COMUNE DI NAVE SAN ROCCO

PIANO REGOLATORE GENERALE

**VARIANTE GENERALE E DI ADEGUAMENTO
NORMATIVO ALLA L. P. 4 AGOSTO 2015 N.15 E AL
REGOLAMENTO URBANISTICO-EDILIZIO
PROVINCIALE**

**RELAZIONE ILLUSTRATIVA AGGIORNATA IN SEGUITO
ALLA CONFERENZA DI PIANIFICAZIONE DELL'11 APRILE
2018 E ALLE OSSERVAZIONI PERVENUTE**

ALLEGATO N. 1

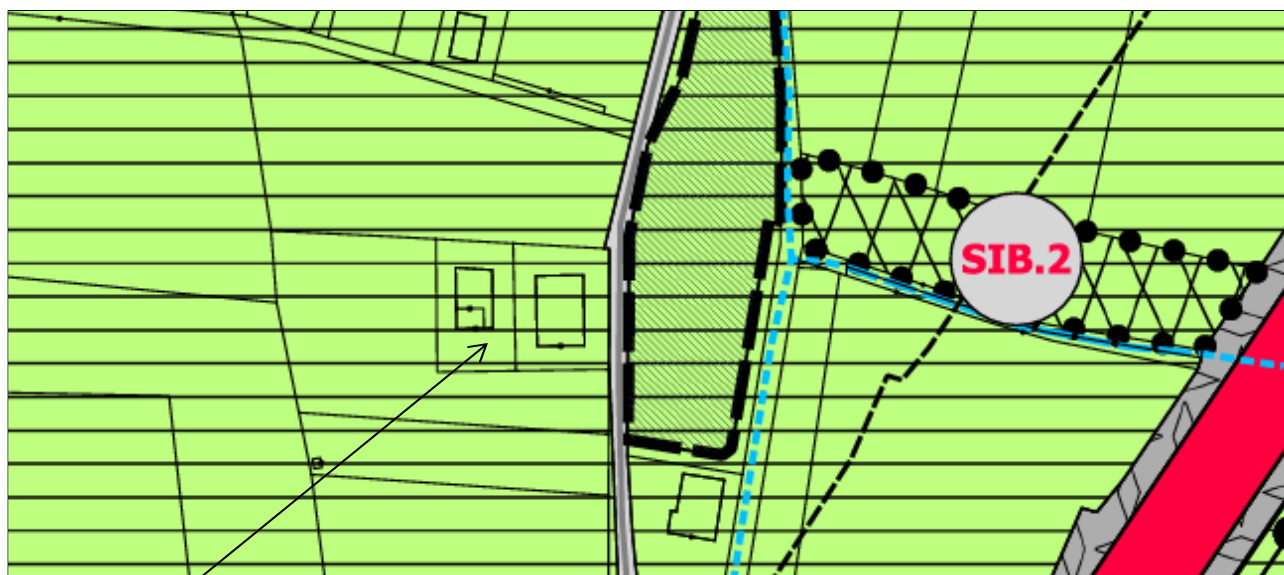
- B2) *STRALCIO della parte ricadente in area ad elevata pericolosità relativa alla variante B4 per la nuova zona residenziale di nuova formazione C1.*

Il Piano di Lottizzazione previsto dal PRG vigente (PL1) prevede la destinazione urbanistica a Zona residenziale di nuova formazione di una porzione di terreno che coinvolge, solo in parte, le seguenti particelle fondiarie: 2333/2, 2341, 2343/8, 2343/2, 2343/9 e 2343/5. Sul lato Sud della lottizzazione era prevista una viabilità con larghezza minima di m. 4,50, quale elemento di separazione tra l'Area agricola pregiata di rilevanza locale e alle Zone residenziali. La viabilità, che si attesta perpendicolarmente sulla strada arginale, prosegue in maniera rettilinea fino al lato Ovest della Lottizzazione tagliando in due le particelle sopra menzionate, in previsione di potenziali futuri sviluppi.

Si propone pertanto lo spostamento della strada di servizio al bordo della nuova Zona residenziale, in modo da costituire un filtro tra l'edificato e la campagna. Il tracciato stradale viene anche modificato per una migliore configurazione urbanistica dell'intera area e per favorire un utilizzo migliore delle superfici dedicate alla residenza, già compromesse dalla presenza di un elettrodotto. Ne guadagna, soprattutto, la sistemazione urbanistica, che può beneficiare di una progettazione unitaria e di una soluzione certamente più idonea e paesaggisticamente più interessante. (vedi Allegato n. 1)

L'area ricadente in ambito fluviale ecologico è stata stralciata dalle Zone residenziali e assegnata la destinazione urbanistica di Altra Area agricola pregiata d'interesse locale in analogia a quanto già previsto per la Zona residenziale limitrofo interessata dal PL1. (vedi Allegato n. 1)

Area preesistente
Aggiornamento cartografico in analogia

ALLEGATO N. 2

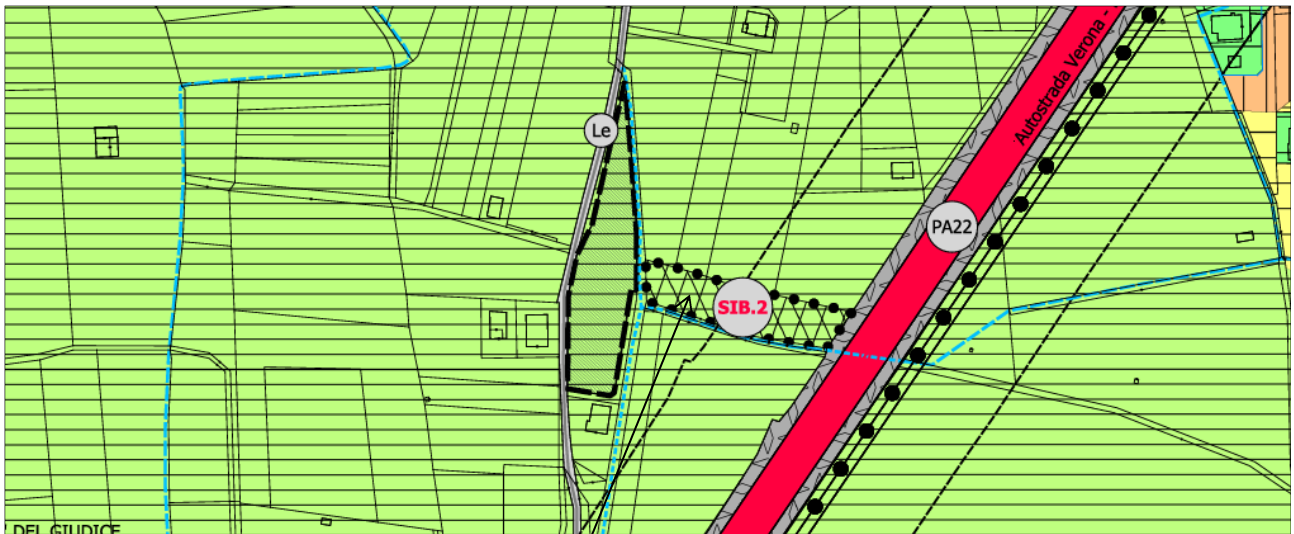
- C1) *Variante A4: da area agricola di pregio ad altra area agricola pregiata di rilevanza locale, si ritiene che la modifica proposta, finalizzata a permettere il recupero di un rustico dismesso ai fini residenziali, potrebbe più utilmente raggiungere l'obiettivo agendo opportunamente sulla norma di zona, piuttosto che operando la trasformazione dell'area agricola di pregio, possibilità peraltro non contemplata all'art.38, c. 6, delle norme di attuazione del PUP."*

- L3 *Per quanto riguarda la variante A4 tramite la quale si prevede di trasformare l'area sottesa alla variante da "agricola di pregio" a "agricola pregiata di rilevanza locale" si richiama quanto espresso dal Servizio Agricoltura della Provincia, in particolare si ribadisce che tale modifica non risulta coerente con quanto disposto dall'articolo 38, comma 6, delle norme del piano urbanistico provinciale...*

Ciò nonostante, la variazione introdotta in 1. Adozione viene stralciata e l'area rimane in agricola primaria. (vedi Allegato n. 2)

Vale quanto espresso al punto C1 con la conferma che l'area agricola di pregio resta immutata nella sua destinazione originale.(vedi Allegato n. 2)

Area la cui destinazione urbanistica non viene mutata e che rimane in Agricola di pregio.

ALLEGATO N. 3

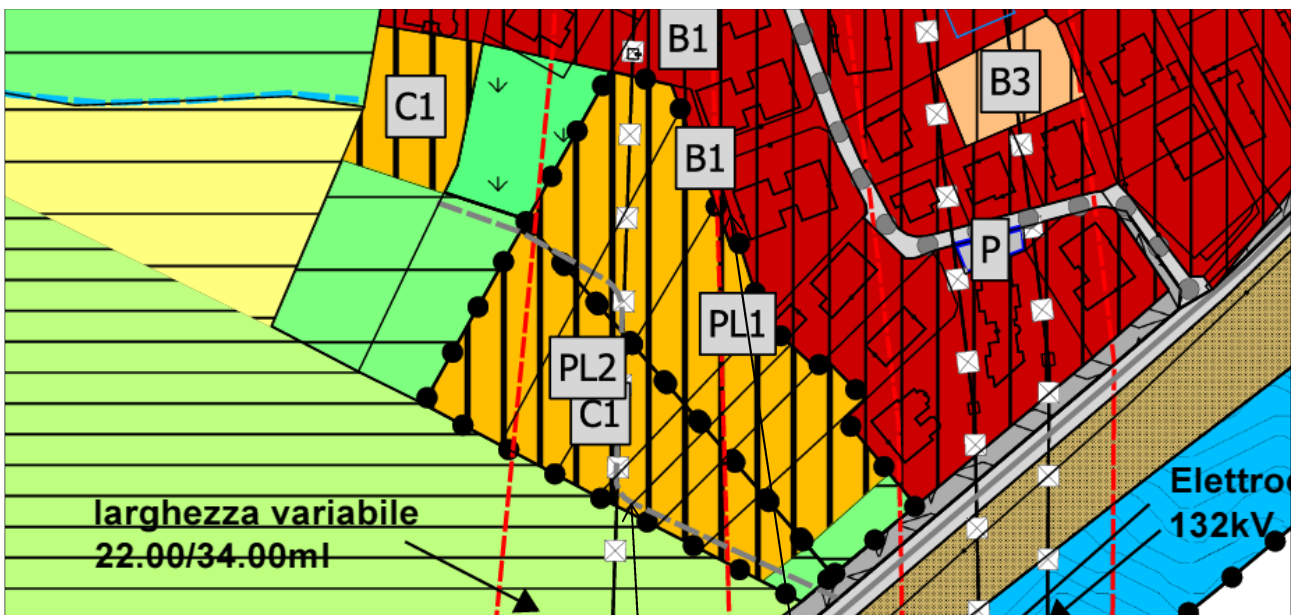
Inoltre, nel parere sulla Variante 2013 era stata espressa la necessità di verificare l'eventuale presenza di un'altra ex discarica RSU in loc. Cimitero (nei pressi del sito SIB126002) non inserita nel Piano Provinciale di Bonifica del 1988 delle discariche per RSU dismesse in quanto all'epoca già bonificata dall'amministrazione comunale. Si evidenzia che l'ADEP – "Ufficio Ciclo dei rifiuti e bonifiche dei siti contaminati" si sta adoperando per ridefinire la corretta perimetrazione delle ex discariche RSU SOIS bonificate presenti sul territorio provinciale, pertanto l'esatta estensione areale di tale sito deve essere verificata presso tale ufficio ed inserita nella cartografia del PRG.

La discarica RSU in loc. Cimitero è stata inserita nella cartografia di PRG come richiesto (vedi Allegato N. 3).

Inserita in cartografia la discarica RSU in loc. Cimitero
